Vysvětlení zadávací dokumentace č. 4

Zadavatel poskytuje v souladu s čl. 4 odst. 4.4. zadávací dokumentace veřejné zakázky „**Technologický pavilon Zahradnické fakulty v Lednici**“ uveřejněné dne 25.06.2025 na profilu zadavatele (dále jen „zadávací dokumentace“) toto vysvětlení zadávací dokumentace č. 4, a to na základě žádostí o vysvětlení zadávací dokumentace obdržených od 16.07.2025 do 25.07.2025 včetně. Znění dotazů je doslovně převzato.

SKLADBA STŘEŠNÍHO PLÁŠTĚ - ZELENÁ STŘECHA NAD PŘÍSTŘEŠKEM - B roof (t3)

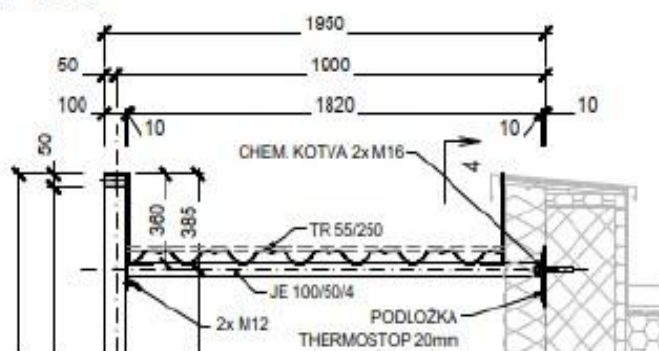
Žádáme o upřesnění specifikace tl. trapézových plechů. Tento materiál by měl být součástí skladby S/02 nad přístřeškem z ocelové konstrukce:

Lakovaný pozinkovaný plech	tl. 1,0 mm
	Deska OSB 3	tl. 18 mm
	Tepelná izolace EPS	tl. 50 mm
	Prané říční kamenivo - stabilizační vrstva	tl. min. 50 mm
	Vegetační vrstva zelené střechy viz. sadové úpravy	
	Ochranná vrstva z geotextilie	tl. 3,0 mm
	Hydroizolační ochrana - mPVC fólie s odolností proti prorůstání kořínků mech. kotvení, Broof (t3)	tl. 1,8 mm
	Separace - geotextilie 300g/m2	tl. 5mm
	Tepelná izolace střechy z EPS 150	tl. 90 mm
	Spádové klíny z EPS spád 2%	tl. 20-220 mm
	Parozábrana - těžký asfaltový pás typ S	tl. 4,0 mm
	OSB 3	tl. 18mm
	Trapézový plech - v.v 55mm	tl. 55 mm
	CELKEM TLOUŠŤKA	cca 200 - 400 mm

Pro případ zastřešení technického dvora přikládáme text z TZ ocelové konstrukce:

5.4. TRAPEZOVÝ PLECH

Návrh trapézového je obsahem dodavatelské dokumentace. Požadavkem projektu OK je kotvení trapézového plechu dvojicí šroubů/trnů v každé vlně plechu do horní pásnice vaznice z důvodu zajištění vaznic proti klopení. Ze stejného důvodu je požadováno vzájemné podélné propojení trapézových plechů. V případě použití spojitých trapézových plechů se předpokládá jejich vystřídání, aby nedocházelo k přetížení vaznic v místě středních podpor plechů.

Trapézové plechy s rozpory do 5,0 m pro tloušťky trapézového plechu 0,63 mm - 1,25 mm. Tloušťka je odvislá od toho, jaké formáty si dodavatel zvolí. Výška vlny 55mm, skladebná šířka 1000mm, délka min. 2 a max. 14 m / tloušťka plechu 0,60; 0,63; 0,70; 0,75; 0,80; 0,88; 1,00; 1,25

mm. Váha 4,71-9,81 kg/m² (v závislosti na tloušťce plechu). Spotřeba tr. plechu na 1 m² cca 1,04-1,1 m² plechu / m² plochy (dle složitosti).

ŘEZ D-D

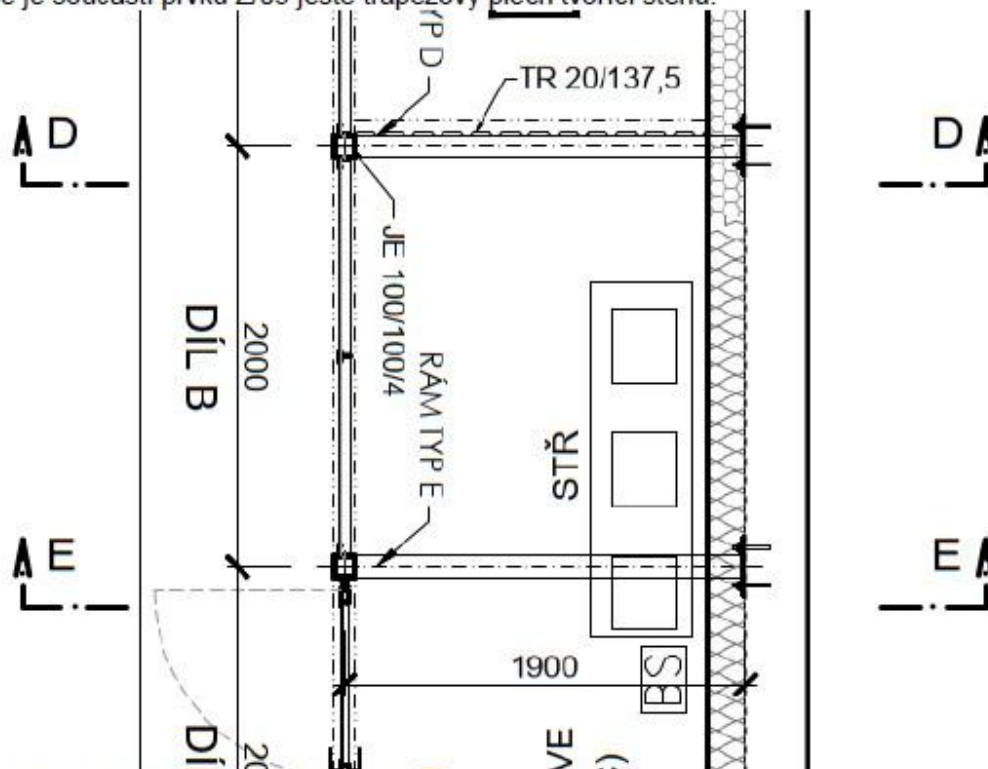
Trapézové plechy jsou také součástí prvku Z/09, kde by měl tvořit zastřešení pro chladicí technologie.

Ani u jednoho tohoto prvku není upřesněna jeho tloušťka.

Dále je součástí prvku Z/09 ještě trapézový plech tvořící stěnu:

Opět zde není upřesněna tloušťka materiálu a myslíme si, že ji celkový rozměr neodpovídá Výkresové dokumentaci. Není tedy jednoznačné zda se jedná o „m“ nebo „m2“, ale myslíme si, že je tato hodnota chybná.

Rozpony vaznic jsou patrné z dokumentace, stejně jako rozměr vlny 55/250. Je také potřeba počítat s překrýváním jednotlivých dílců TrP. Rozměry a výměry TR.P. udávané v m² v tabulce na výkrese 022 položky Z/09 souhlasí.
